Tárgy: Javaslatok a Városliget belső úthálózatának kialakítására

A jelenleg tervezés alatt álló belső úthálózattal kapcsolatban az alábbi javaslatokat fogalmazzuk meg a jó használhatóság és a park használói közti konfliktusok megelőzésének érdekében.

1. ábra Stefánia út - Ajtósi Dürer sor

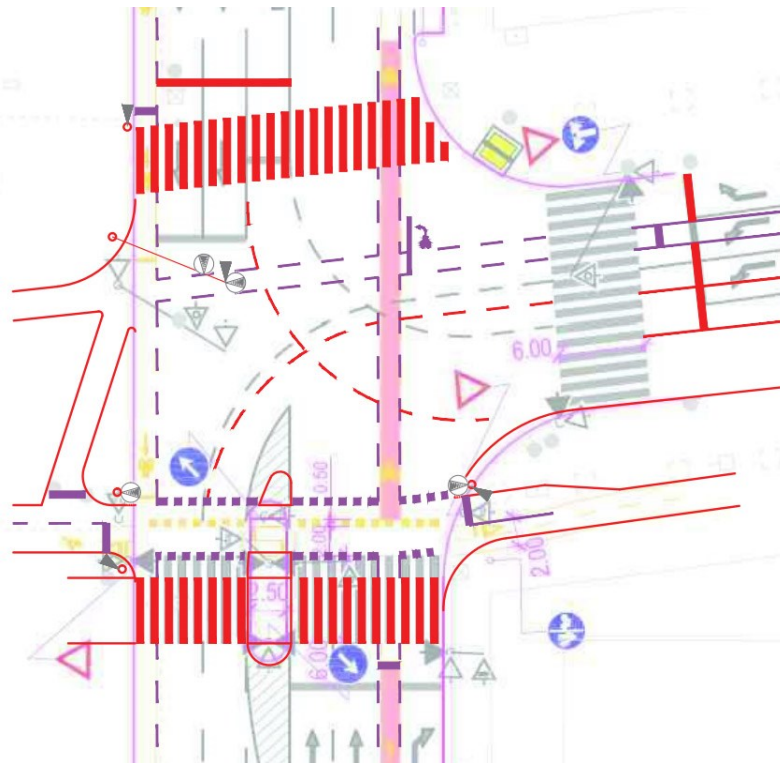
- Amennyiben a keresztmetszet részben stabilizált, részben szilárd burkolattal készül, akkor az elválasztásnál szintkülönbség fog kialakulni jól karbantartott stabilizált burkolat esetében is. Ez pocsolókat, botlásveszélyt okoz.
- A jelenleg tervezett terület közúthoz való csatlakozásainál a korábbi, fent hivatkozott javaslataink közül különösen fontos a Stefáni út felőli irányhelyes (tehát a Stefáni út északkeleti oldalán a forgalmi sávból, vagy később kerékpársávból) megközelíthetőség, valamint az Ajtósi Dürer sor - Hermina út kereszteződésnél a haránirányú útvonal (Lev Tolsztoj sétány) kapcsolatainak biztosítása, ezekről részletes javaslatot adtunk. Az ezekhez szükséges szegélyszüllesztéseket és átvezetéseket a zebrák mellett mindenképp meg kell tervezni, hogy a zebra kerékpáros használata elkerülhető legyen.
